**DODATEK č. 1**

**„Okružní křižovatka Týnec nad Sázavou – II/106 X III/10513“**

**DODATEK č. 1 ke Smlouvě o dílo ze dne 14.03.2018**

## Krycí list ZBV

"OKRUŽNÍ KŘIŽOVATKA TÝNEC NAD SÁZAVOU - II/106 X III/10513"  
 SITUACE - KLADECÍ VÝKRES OBRUB  
 MIMO MĚŘÍTKO

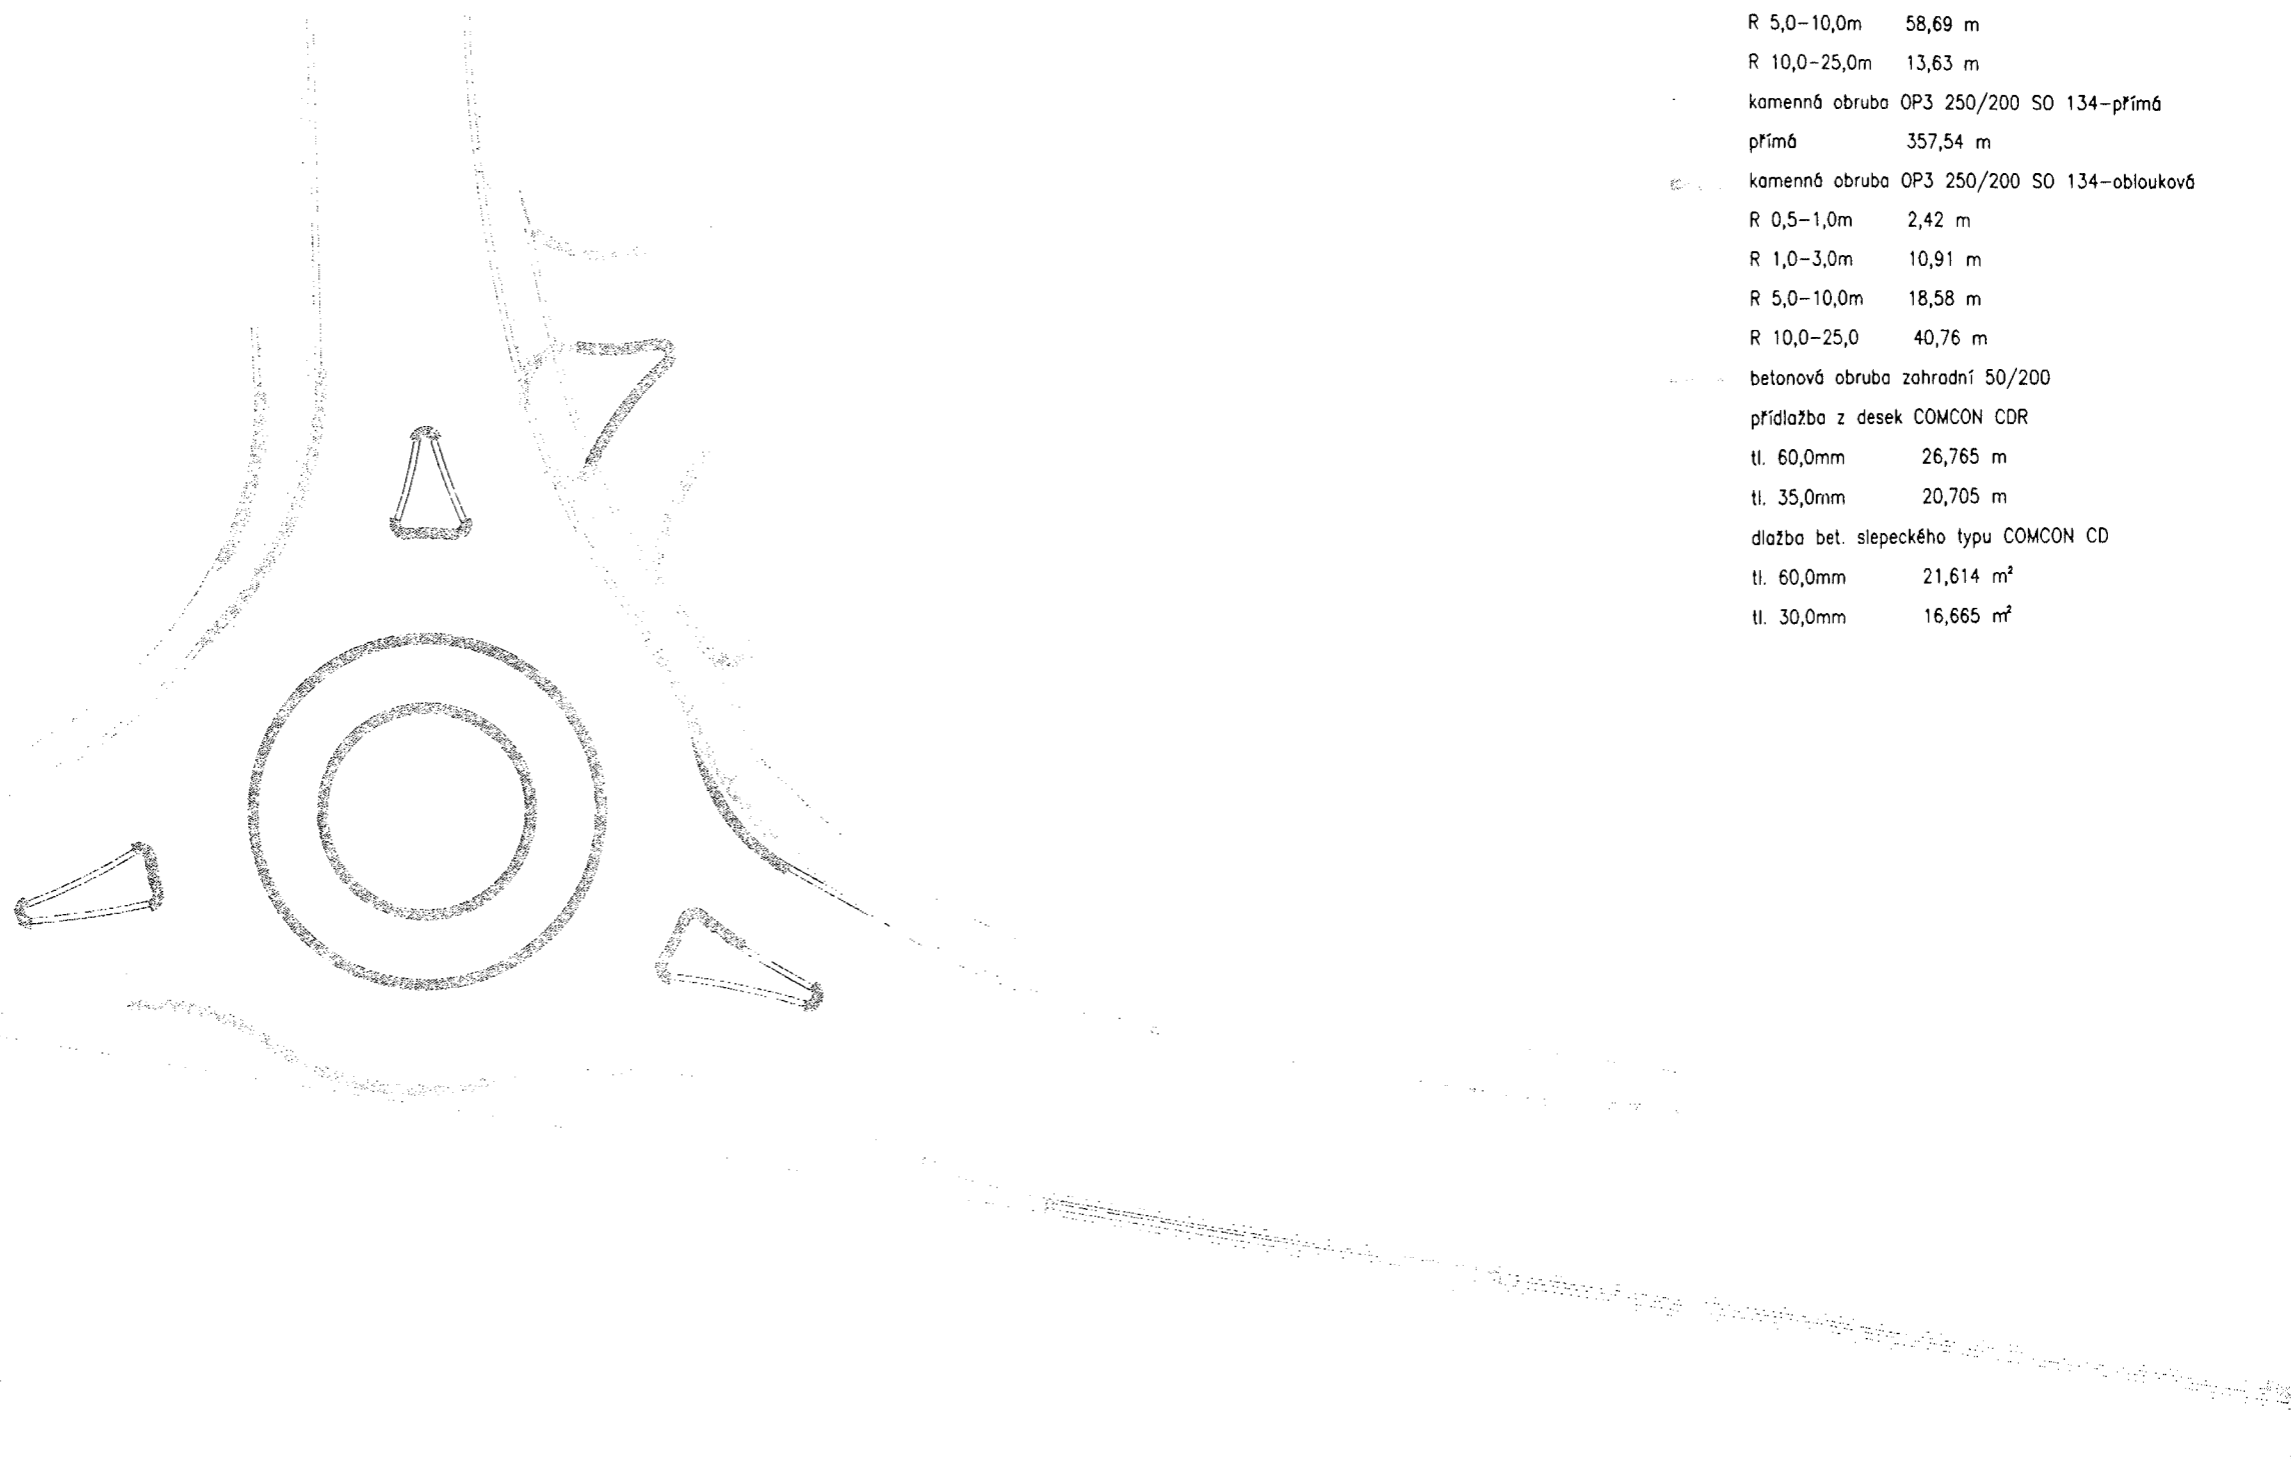
V projektové dokumentaci PDPS se počítalo jenom s přímými obrubami. Na základě požadavku třetí strany (Město Týnec nad Sázavou) bylo na KD ze strany objednatele rozhodnuto o použití žulových obrubníků OP3 25x20 obloukových. Město Týnec nad Sázavou se ve svém stanovisku, které je v příloze tohoto ZBV odvolává na použití velkého množství obrubníků s malým poloměrem (například u vnitřního a vnějšího prstence okružní křižovatky, středových ostrůvcích, atd.). V případě ponechání jenom přímých obrubníků OP3 by docházelo hlavně během zimní údržby, ale i za běžného provozu k postupnému ulamování hran obrubníků a výrobcem i zhotovitelem by pak nemusela být uznána případná reklamace. Dále se město Týnec nad Sázavou odvolává i na použití obloukových žulových obrubníků na úseku, který přímo navazuje na stavbu nové okružní křižovatky.

– použití žulových obrubníků obloukových u obrubníkových hran malých poloměrů z důvodu usnadnění následné údržby silnice. Kladecký výkres obrubníků zpracován v rámci RDS, technické řešení se oproti PDPS jinak nemění. V soupisu prací PDPS je použita položka pro obruby přímé;

výměra viz. kladecí výkres žulových obrubníků (příloha ZBV)

"OKRUŽNÍ KŘIŽOVATKA TÝNEC NAD SÁZAVOU – II/106 X III/10513"  
 SITUACE – KLADECÍ VÝKRES OBRUB  
 MIMO MĚŘÍTKO

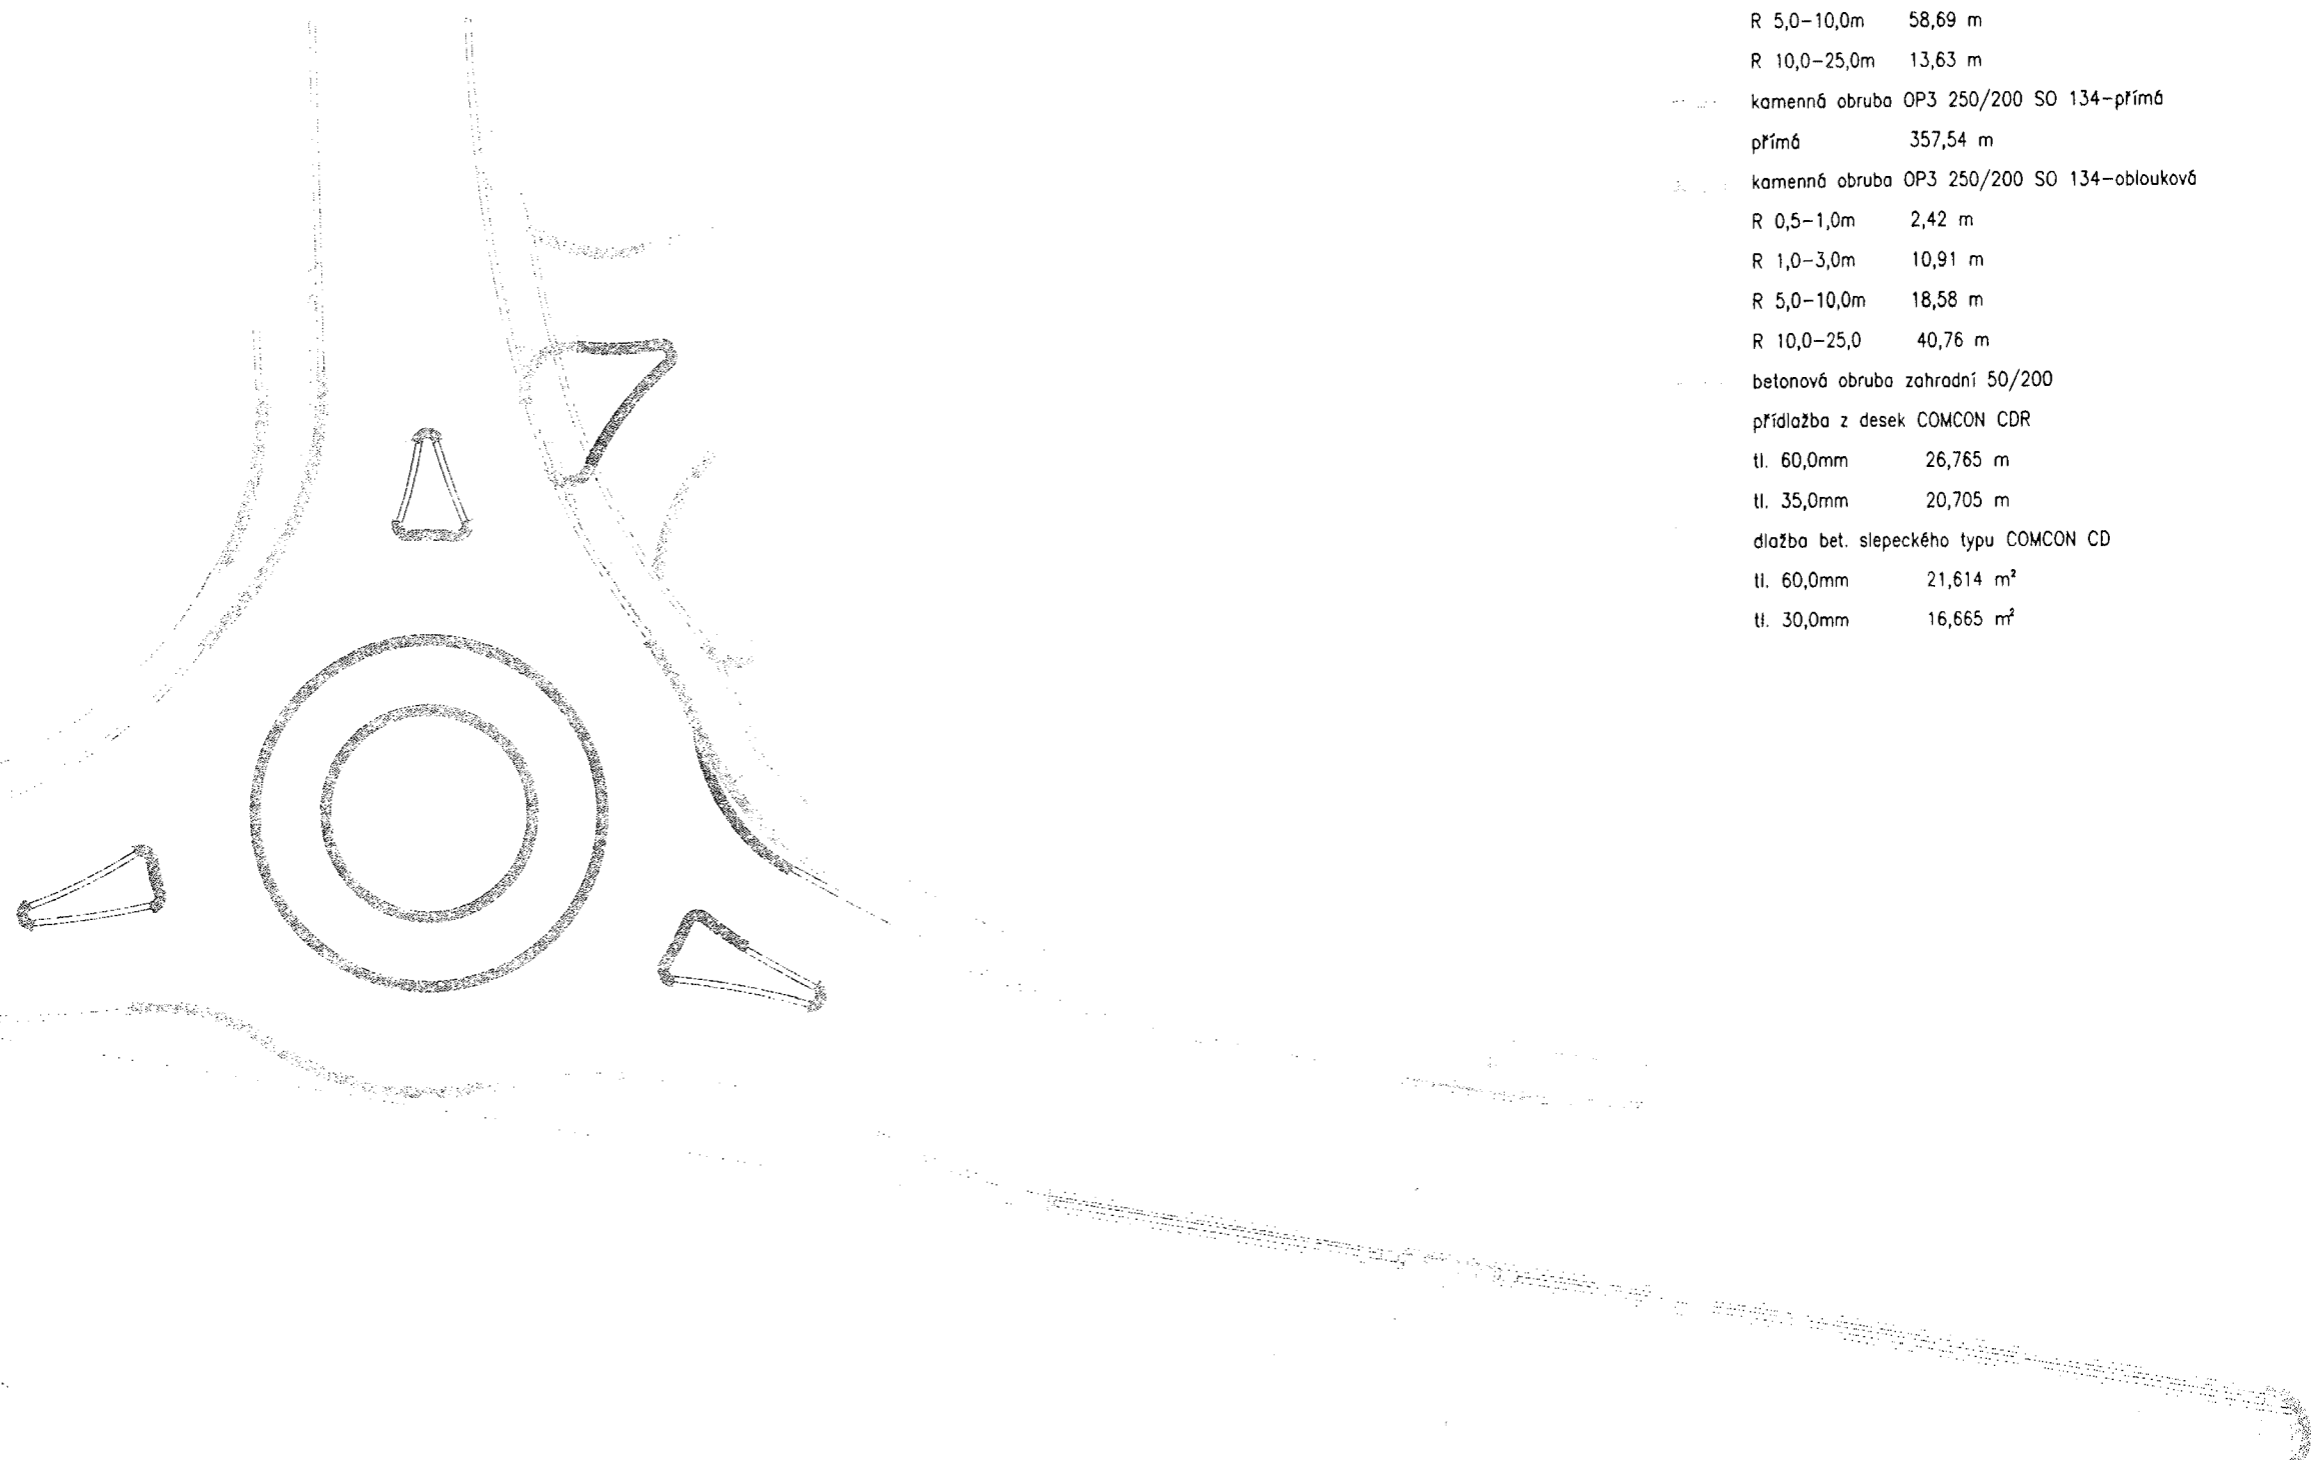
– použití žulových obrubníků obloukových u obrubníkových hran malých poloměrů z důvodu usnadnění následné údržby silnice. Kladecký výkres obrubníků zpracován v rámci RDS, technické řešení se oproti PDPS jinak nemění. V soupisu prací PDPS je použita položka pro obruby přímé;

PČ	Typ	Kód	Popis	MJ	Množství	J.cena [CZK]	Cena celkem [CZK]	Množství	Cena celkem [CZK]	Množství	Cena celkem [CZK]
			<i>viz. Kladecí výkres žulových obrubníků (příloha ZBV)</i>								
42d	M	58380454	Výrobky lomařské a kamenické pro komunikace (kostky dlažební, krajníky a obrubníky) obrubníky kamenné žula (materiálová skupina I/2) obloukové OP 3 25 x 20, r= 10-25 m	m	0,000	1 460,00	0,00	40,760	59509,60	40,760	59509,60
			<i>viz. Kladecí výkres žulových obrubníků (příloha ZBV)</i>

# VZOROVÝ PŘÍČNÝ ŘEZ 1:50

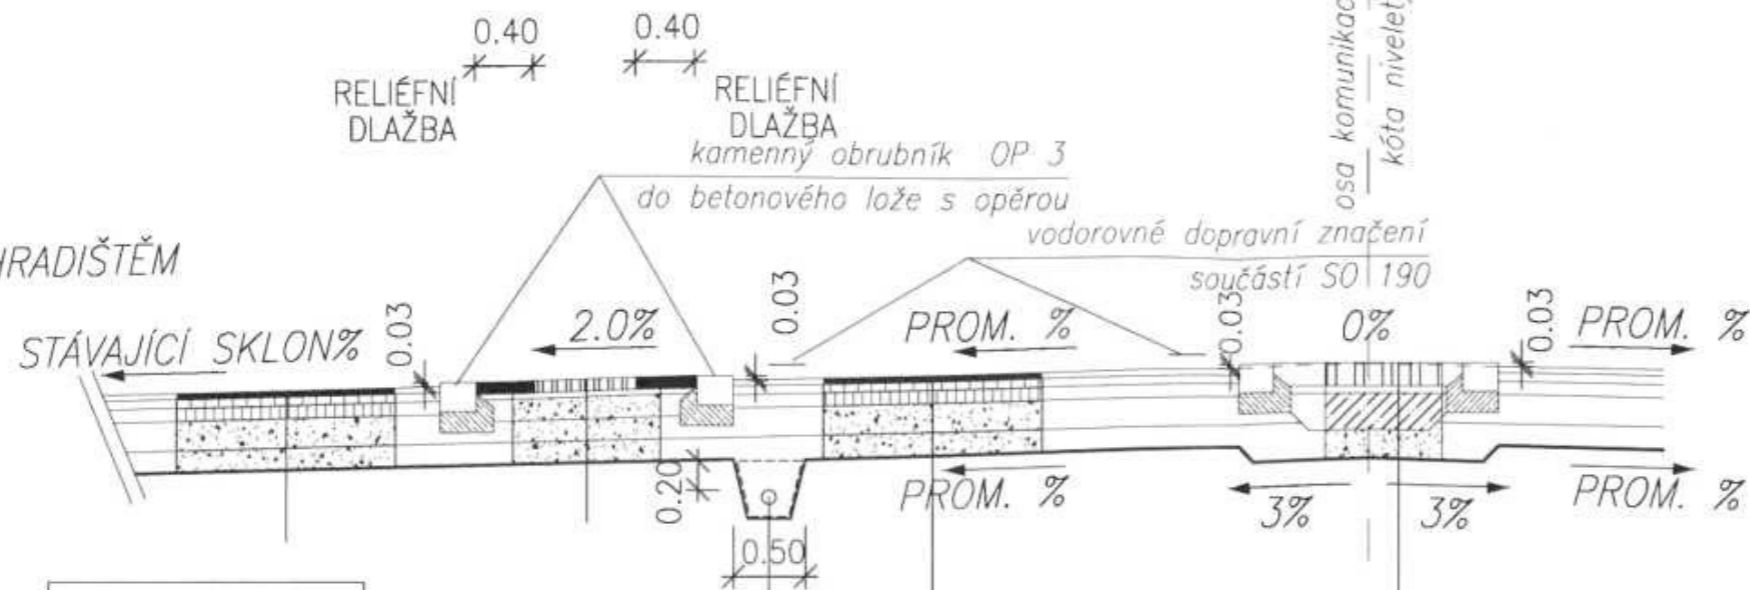
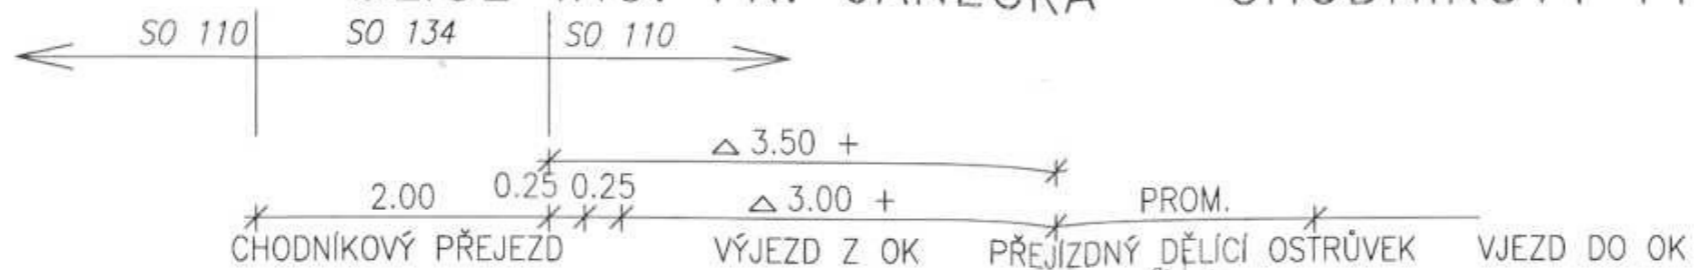
- **změna** mechanicky zpevněné zeminy na směs stmelenu cementem SC C 5/6 (přejezdový chodník do ul. Pod Hradištěm a přejezd u vjezdu na kurty)
- změna podkladní vrstvy dlažby - drt' 4/8 se nahrazuje betonem včetně spárování MC (přejezdový chodník do ul. Pod Hradištěm)
- nedostatek zahradních obrubníků – doplnění položky rozpočtu do souladu s výkresovou dokumentací
